Добавление 47: Правила № 48

Пересмотр 7 – Поправка 1

Дополнение 10 к поправкам серии 04 – Дата вступления в силу: 15 июля 2013 года

Единообразные предписания, касающиеся официального утверждения транспортных средств в отношении установки устройств освещения и световой сигнализации

Автомобиль

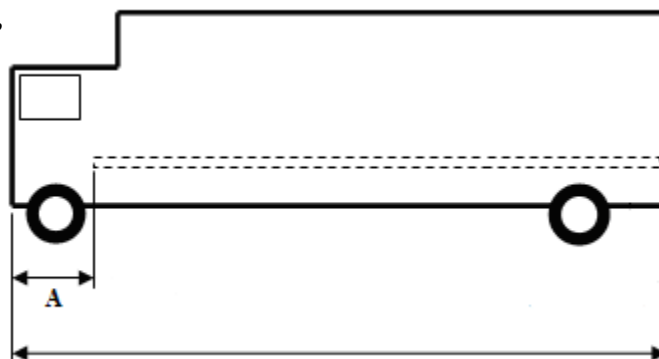
Пункты 6.21.4.2–6.21.4.2.2 изменить следующим образом:

- "6.21.4.2 Длина
- 6.21.4.2.1 Маркировка с улучшенными светоотражающими характеристиками должна наноситься как можно ближе к краям транспортного средства в пределах 600 мм от каждого края транспортного средства.
- 6.21.4.2.1.1 Для автомобилей – от каждого края транспортного средства, а для тягачей, буксирующих полуприцепы, – от каждого края кабины.

Однако допустим альтернативный вариант маркировки в пределах до 2 400 мм от переднего края автомобиля в случае установки ряда светоотражающих устройств класса IVA, предусмотренных Прави-

лами № 3, или класса С, предусмотренных Правилами № 104, в соответствии со следующими предписаниями, касающимися маркировки с улучшенными светоотражающими характеристиками:

- a) площадь светоотражающих устройств – не менее 25 см²;
- b) одно светоотражающее устройство устанавливают на расстоянии не более 600 мм от переднего края транспортного средства;
- c) дополнительные светоотражающие устройства устанавливают на расстоянии не более 600 мм друг от друга;
- d) расстояние между последним светоотражающим устройством и началом маркировки с улучшенными светоотражающими характеристиками не должно превышать 600 мм.

6.21.4.2.2.1 для автомобилей – от длины транспортного средства или – для тягачей, буксирующих полуприцепы, при их наличии – от длины кабины; однако при использовании альтернативного варианта маркировки согласно пункту 6.21.4.2.1.1 такая маркировка наносится в пределах 2 400 мм от переднего края автомобиля до его задней оконечности.

A – расстояние между наиболее выступающей частью маркировки и передним краем транспортного средства. Максимальное значение A составляет 2 400 мм (см. пункт 6.21.4.2.1.1)".

Прицеп

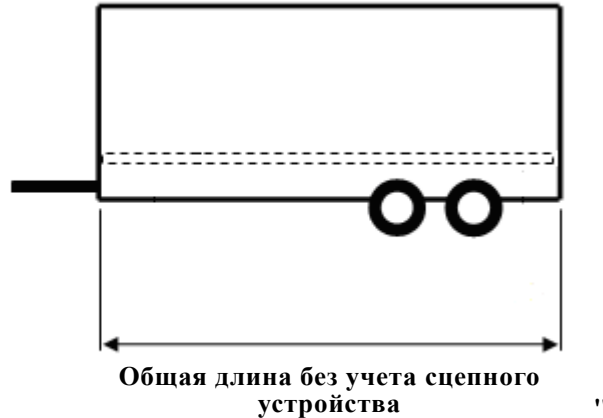
Пункт 6.21.4.2.2.2 изменить следующим образом:

"6.21.4.2.2.2 для прицепов – от длины транспортного средства (без учета сцепного устройства).
